BEBAUUNGSPLAN „SCHNEPFENLUCKENFELD - SÜD“

DECKBLATT NR.2

VEREINFACHTE ÄNDERUNG NACH § 13 BauGB

STADT MAINBURG
LANDKREIS KELHEIM
REGIERUNGS-BEZIRK NIEDERBAYERN

BEBAUUNGSPLAN „SCHNEPFENLUCKENFELD - SÜD“ M=1:1000

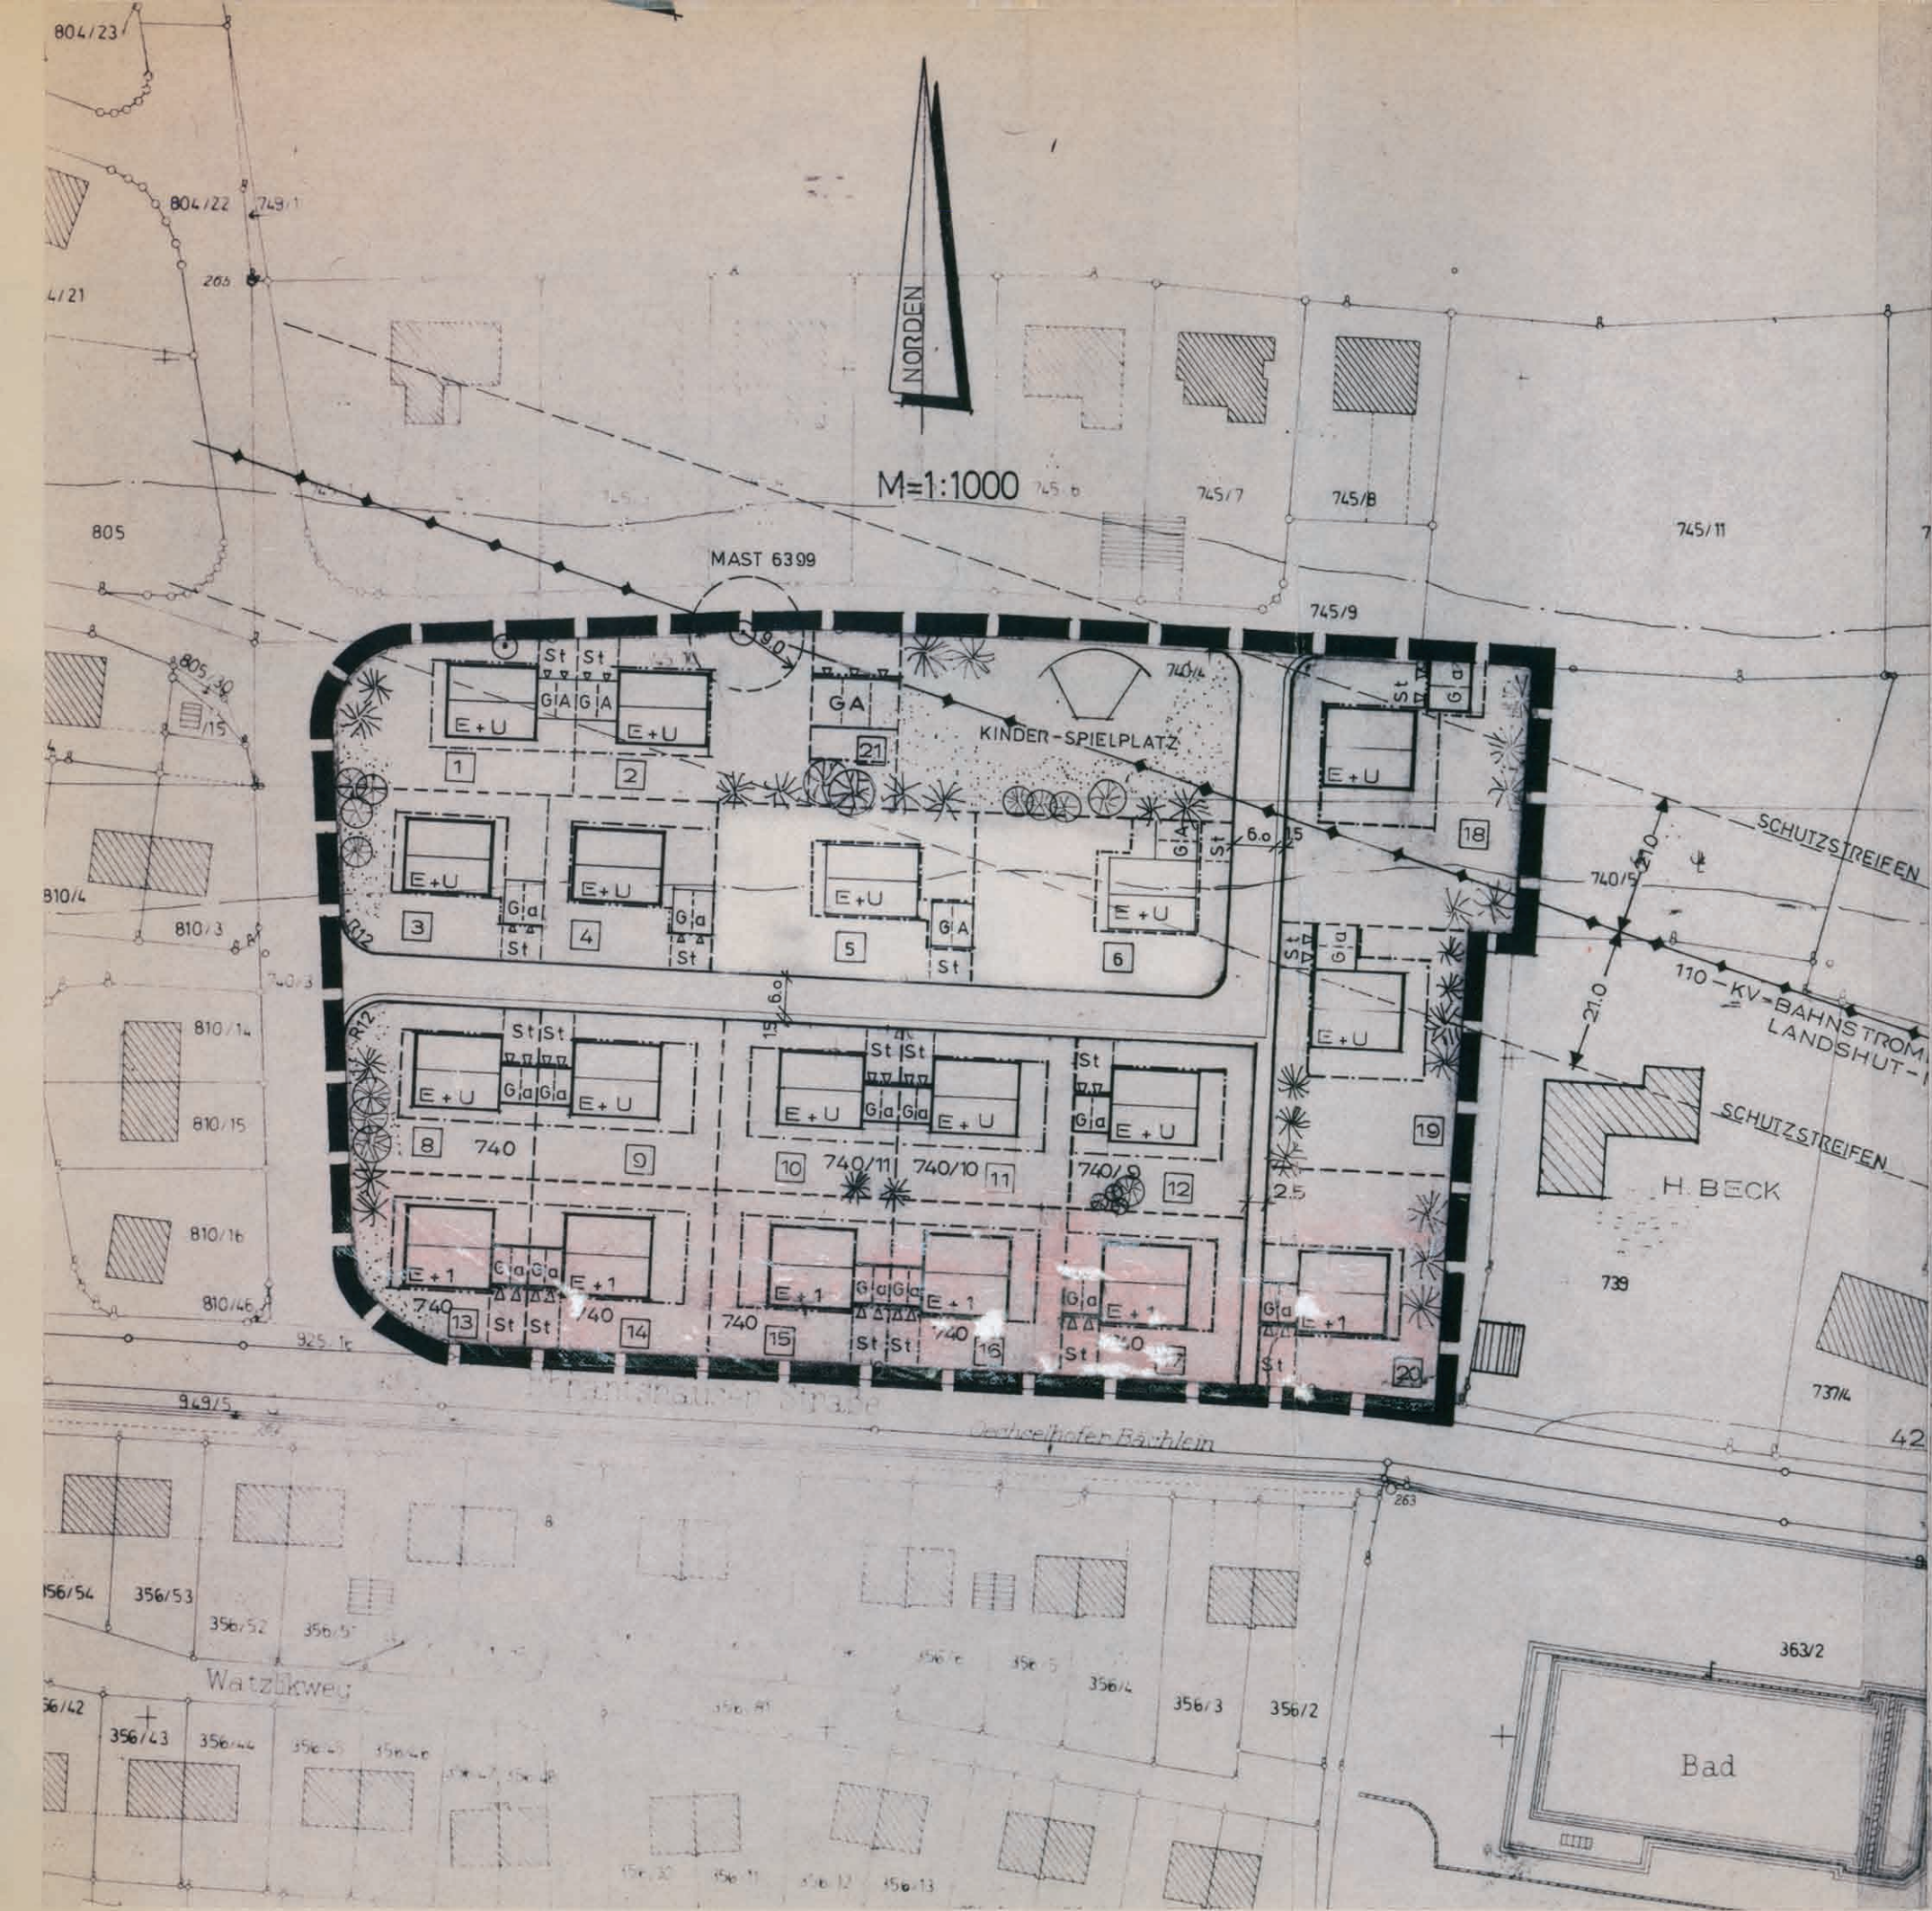
ÄNDERUNG: MASS DER BAULICHEN NUTZUNG VON E+1 AUF E+U
PARZELLE 9 FLNR. 740, 740/9, 10, 11
ÄNDERUNG DER DACHNEIGUNG UND TRAUFGÖHE BEI E+U

Zur planlichen Festsetzung Ziff. 2.1

Dachform: Satteldach 36 — 38°

Traufhöhe: (2 x 2.75) + 0.30 + 0.75 = 6.55 m talseitig
3.80 m bergseitig
